Autorité environnementale

Avis délibéré de l’Autorité environnementale sur le remplacement du poste transmanche RoRo1 du Port Ouest de Dunkerque (59)

n°Ae : 2020-60

Figure 2 : Localisation du projet, vue du poste RoRo3 et vue aérienne des installations existantes (source : dossier)

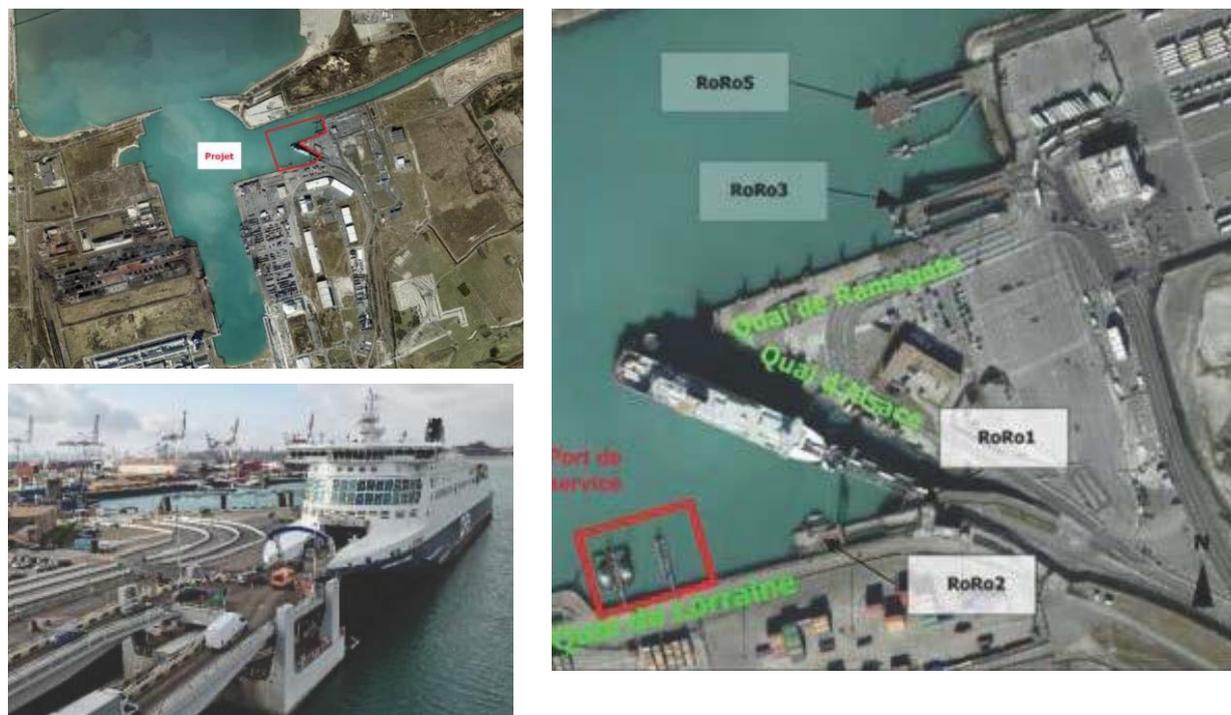
Deux options ont été envisagées pour l'implantation de la nouvelle rampe RoRo, une sur le quai de Lorraine et une à la place de la rampe RoRo5 (voir figure 2). Pour chacune d'entre elles, quatre variantes ont été étudiées. L'option sur le quai de Lorraine présente plusieurs inconvénients, notamment le trop faible tirant d'eau, la suppression de la rampe RoRo2 et le déplacement du port de service.
